Van: [redacted]
Verzonden: vrijdag 26 februari 2021 15:27
Aan: [redacted]
CC: [redacted]
Onderwerp: RE: Surinameplein: Wateroverlast

Onderwerp: Surinameplein: Wateroverlast

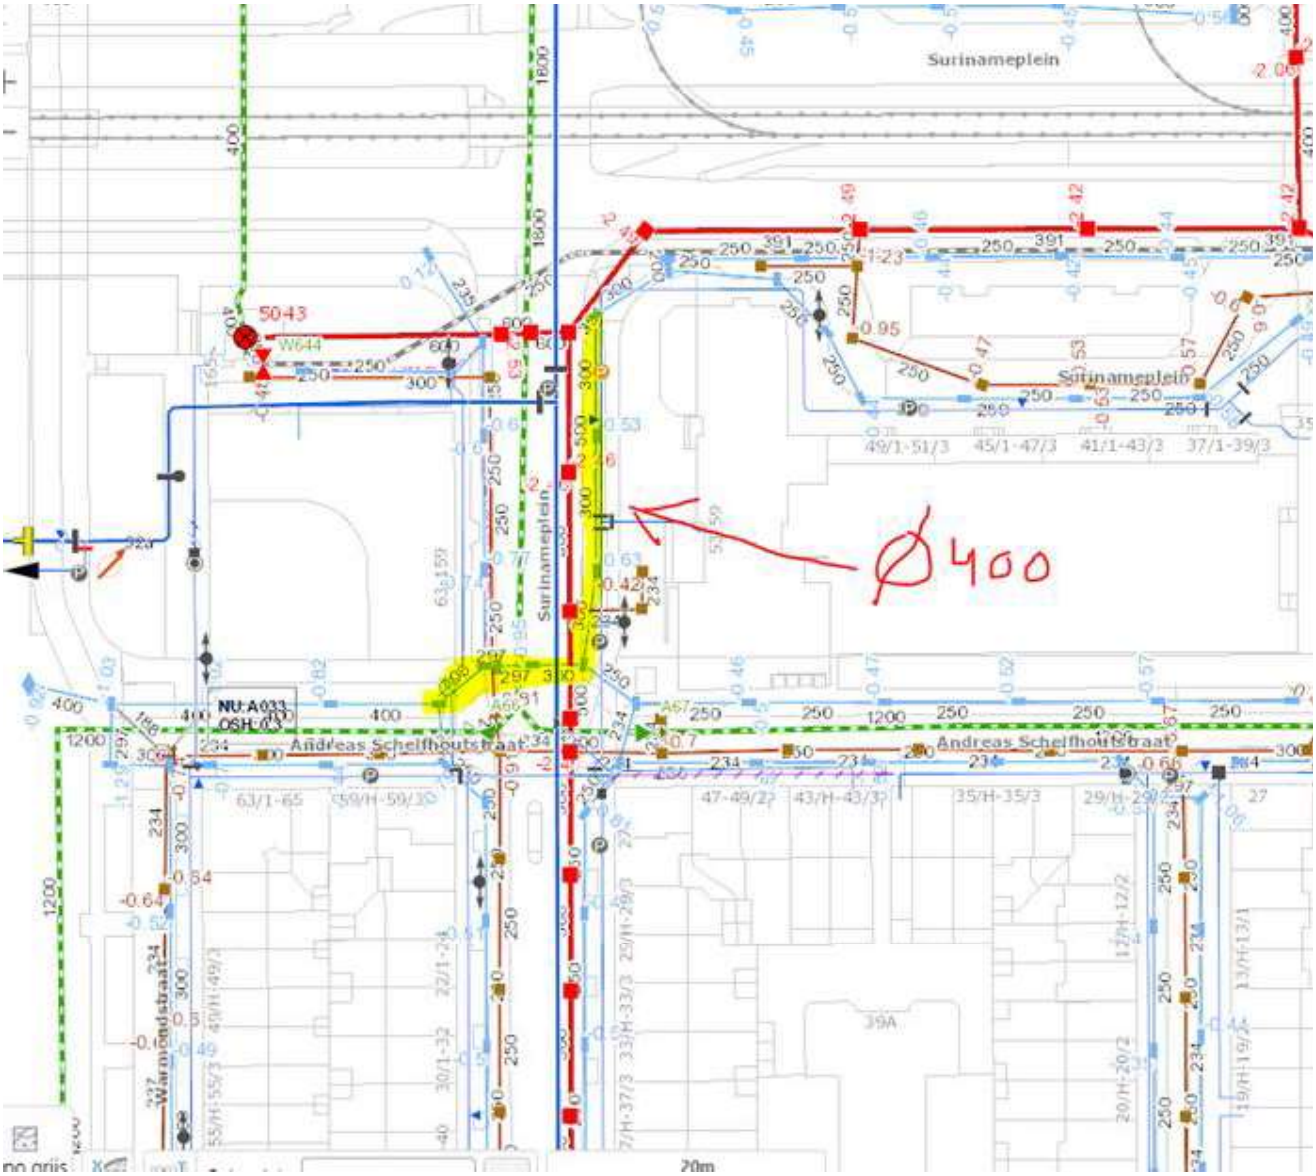
Het is een beetje het zelfde probleem als in de Hoofdweg / Corantijnstraat.
Er ontstaat op het Surinameplein Water op straat doordat het HWA riool in de zijstraten te klein is (het kan niet weg).

Zie onderstaand met geel aangegeven, deze riolen 250 en 300 mm moeten naar 400 mm vergroot worden.

Hopelijk kan je dit in de werkgrens voor de herinrichting 2024 meenemen.

Of er überhaupt een herinrichting gaat komen moet nog bepaald worden, maar het is in elk geval goed om te weten dat Waternet hier werk heeft. Dat helpt in de onderbouwing voor de noodzaak om e.e.a. grootschalig aan te pakken.
